CIRCULAR Nº 2 – RESPUESTA A CONSULTAS**LIC. Nº: 05/2023****Expediente Nº 500 - 000530 – 2023****OBRA: “NUEVO HOSPITAL LOS BERROS”**

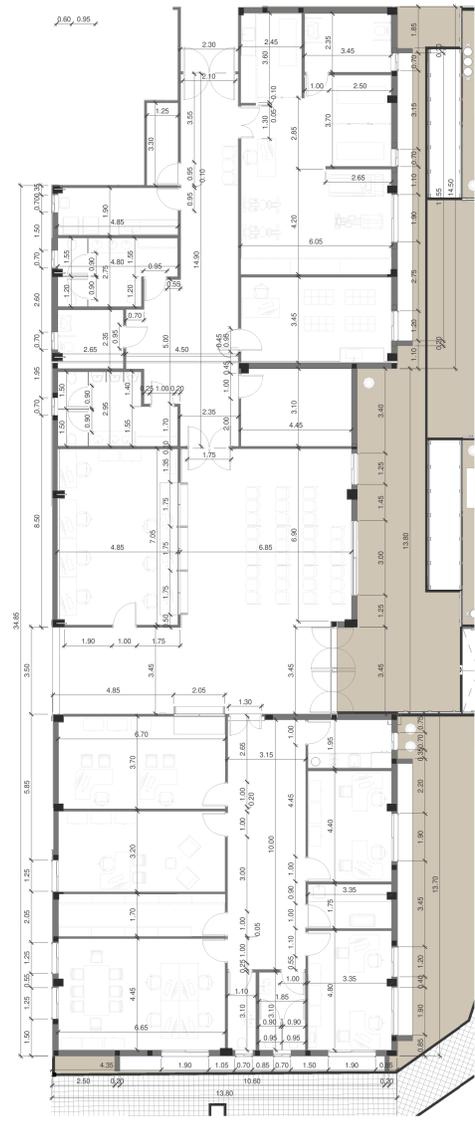
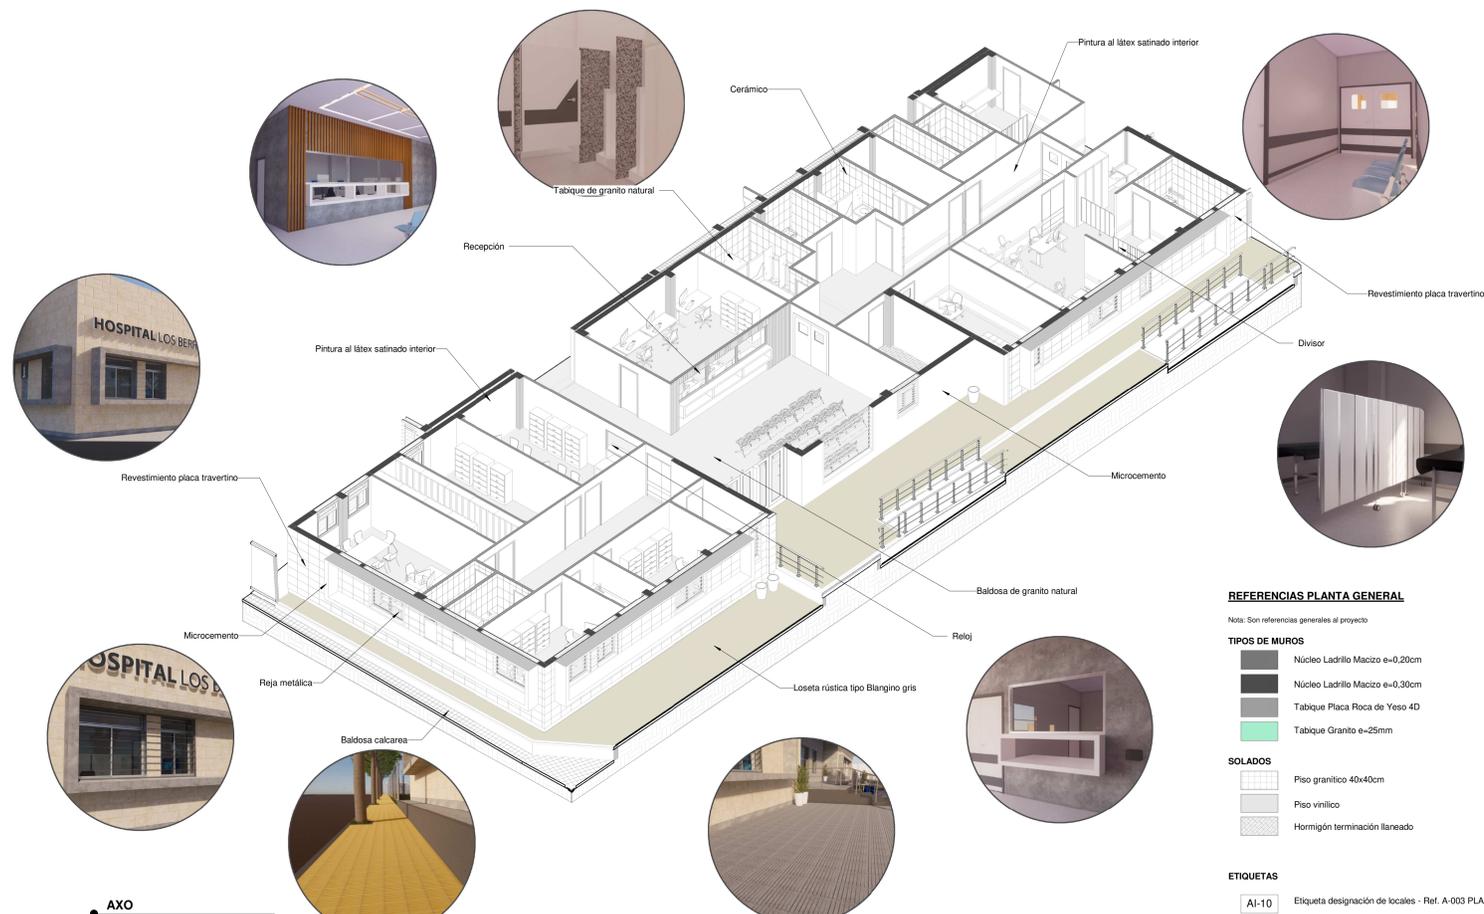
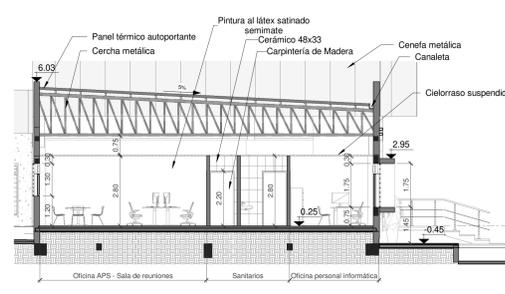
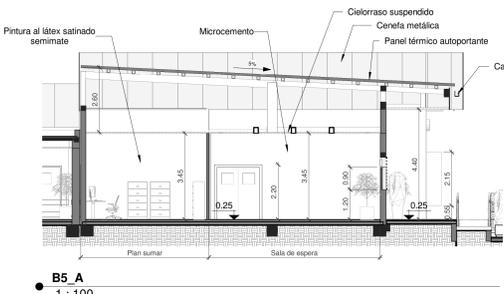
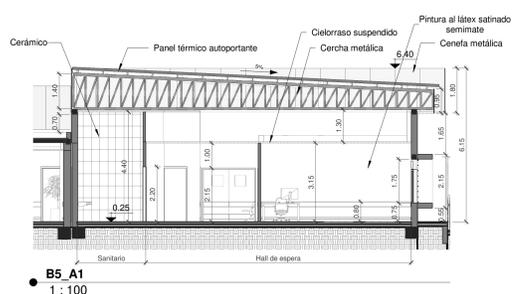
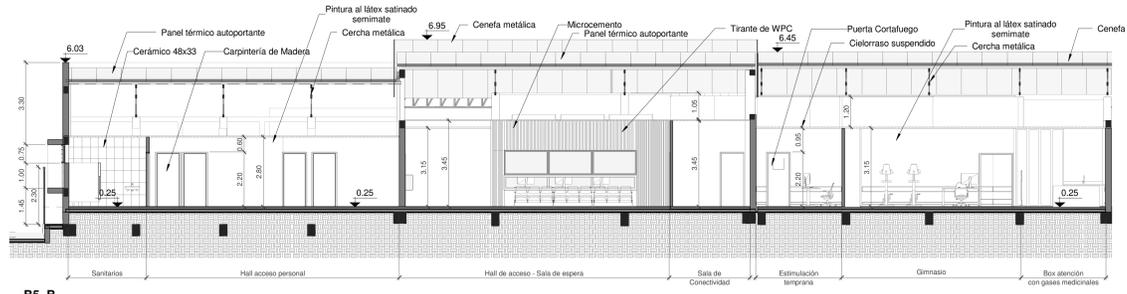
- 2- Podrían por favor adjuntar el plano de ubicación correspondiente a las siguientes carpinterías, P3a, P4, V11.

Respuesta Pregunta 2: Se adjunta el plano de ubicación correspondiente a las siguientes carpinterías, P3a, P4, V11. Planos Nº: 007-A; 009-A

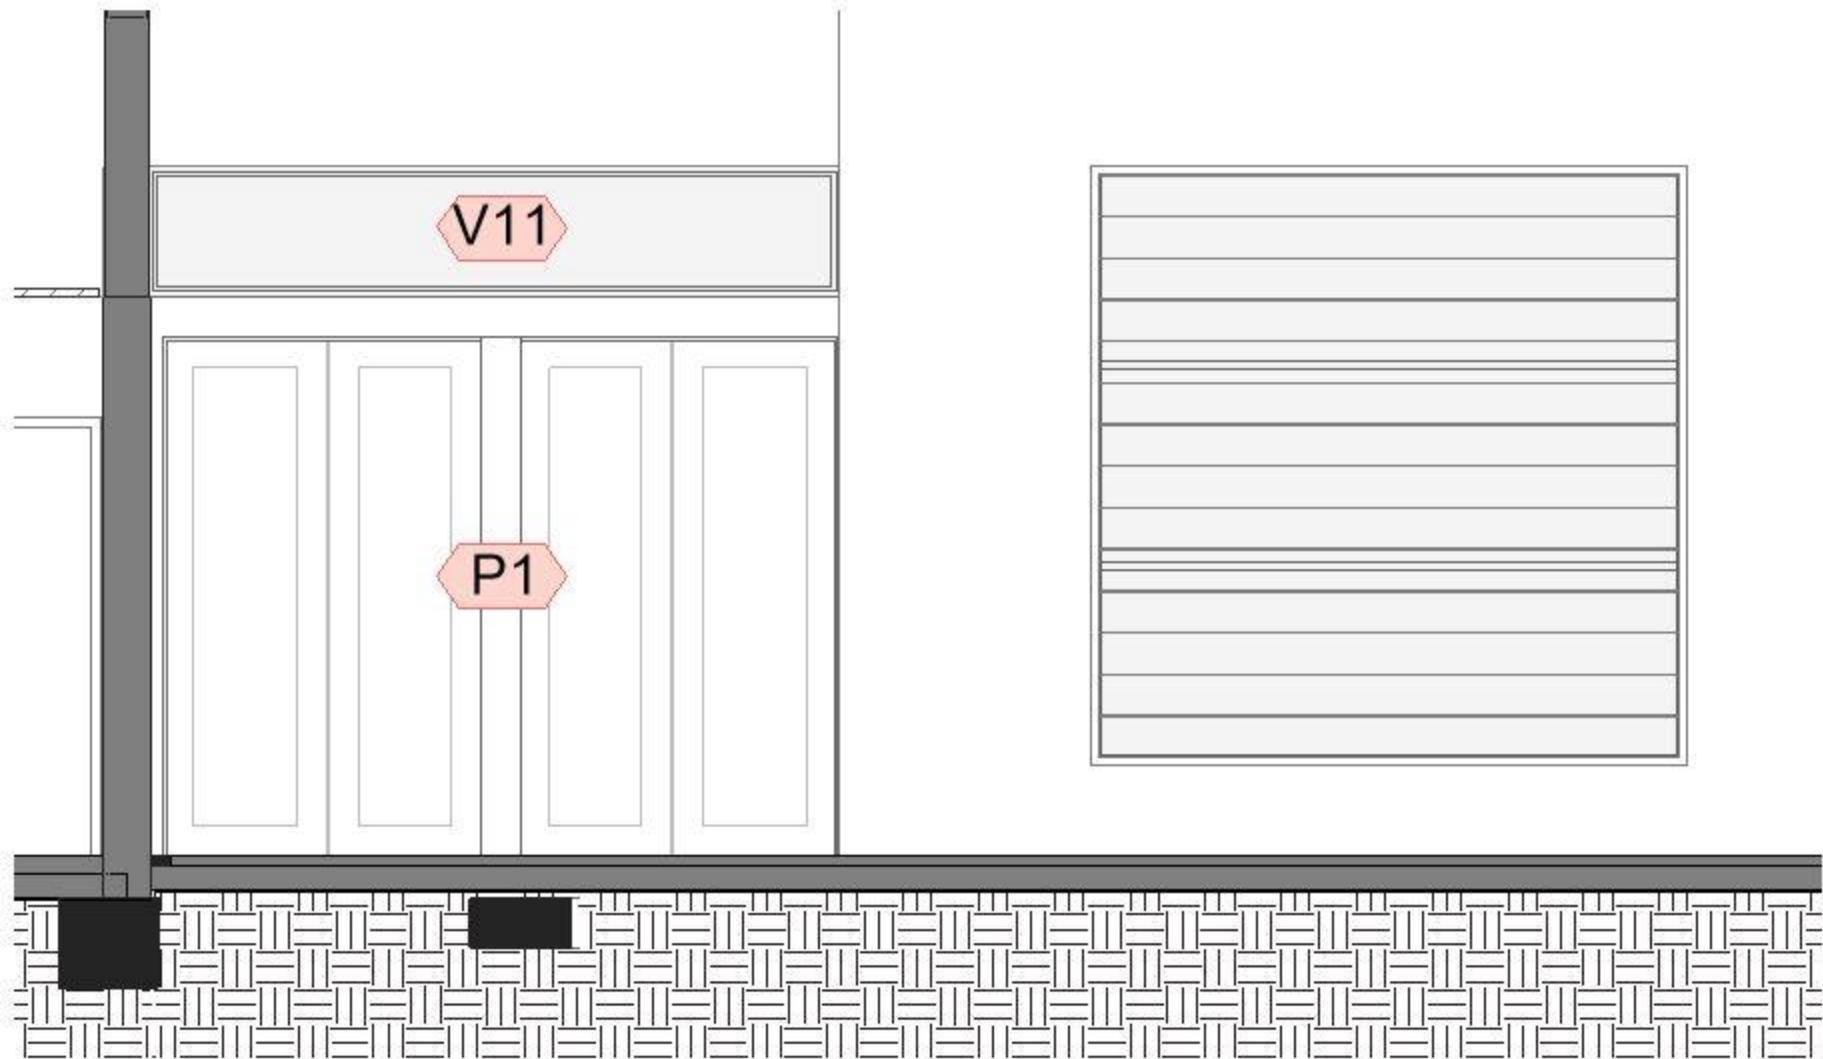
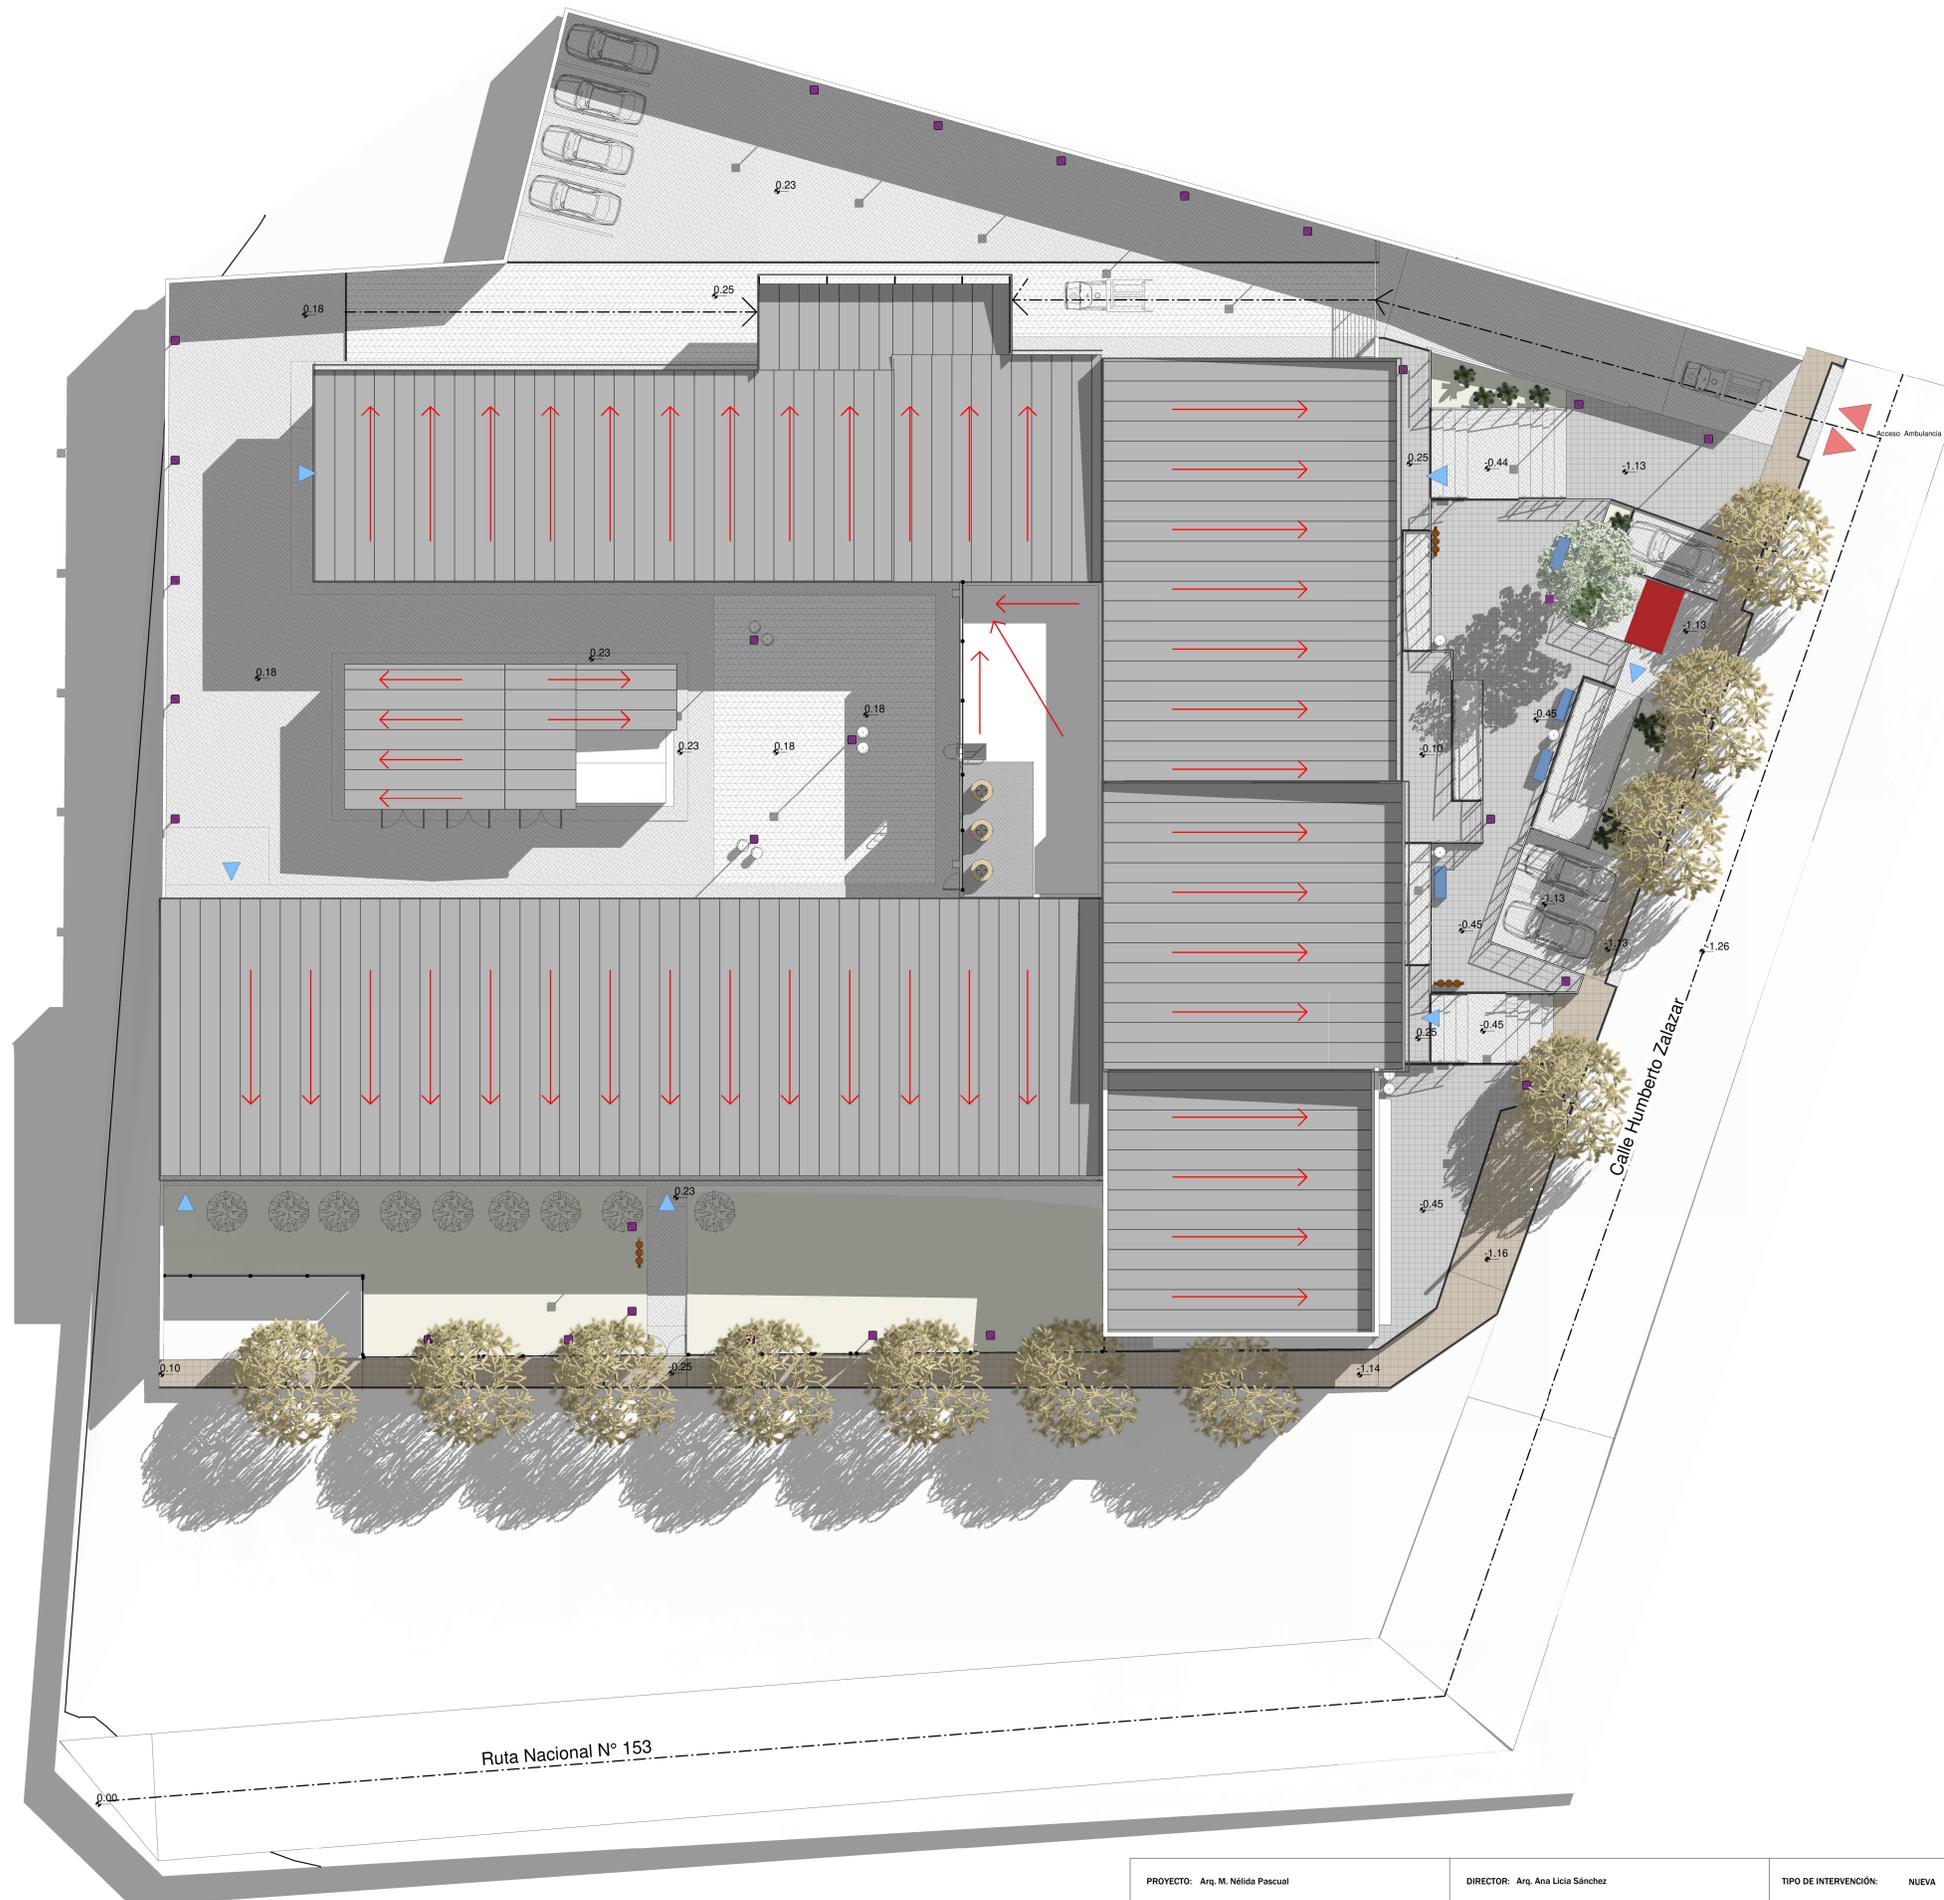
- 3 - En relación al ítem 21.3 Parquización solicitamos se adjunte la propuesta de Espacio Verde requerida, informando la especie a colocar, ubicación, cantidad de la misma, características técnicas de los macetones a proveer y cantidad.

Respuesta pregunta 3: En relación al ítem 21.3 Parquización, se adjunta Plano 003-A Planimetría Planta de Techo – Exteriores; con la propuesta de Espacio Verde requerida, informando la especie a colocar, ubicación, cantidad de la misma.

Con respecto a las macetas; las mismas serán de hormigón armado visto de 80cm de diámetro, tipo “Reconquista”, de Durban u otras de similares características e igual o mejor calidad. Las mismas deberán estar impermeabilizadas mediante revestimiento hidrófugo en su interior para evitar filtraciones y manchas de salitre en el exterior por la humedad. También se deberán contemplar las bandejas para cada una de las macetas conforme sus respectivos diámetros de base para que no drenen sobre el piso. En lo que respecta al relleno de las macetas, se deberá hacer con tierra apta para cultivo mezclada con arena fina de calidad agrícola, sin presencia de malezas, piedras, impurezas ni sales hasta 0,05m antes del borde superior. Un tercio de la parte inferior de las macetas podrá rellenarse preferentemente con poliestireno de alta densidad o piedra bola, para reducir la cantidad de tierra fértil y alivianarlas. En la capa superior, se recomienda colocar chips de madera en una capa de entre 3cm
